### MIM array レイアウト改善案

- 1. MIM Capacitorレイアウト改善
- 2.配線接続
- 3. (MIM Capの拡大) option?

#### 2. 配線接続

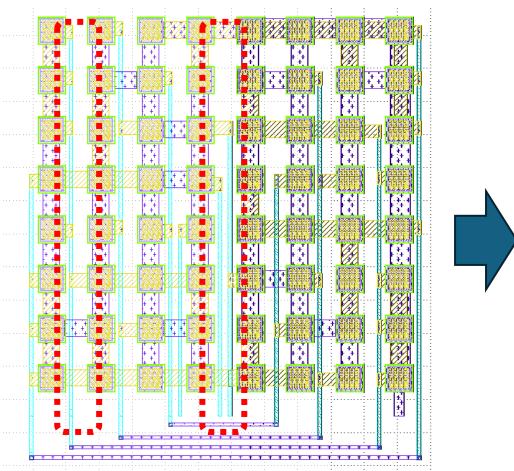
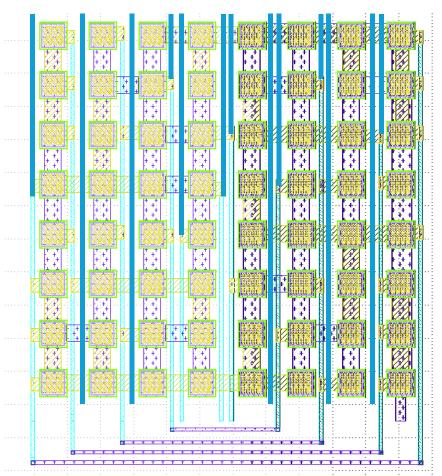
引き出し線(Metal3)が隣接している/隣接していないMIMCAPが混在

すべてのMIMCAPに配線が隣接するようにレイアウト(水色) することでレイアウト依存による寄生Cばらつき抑制を図る
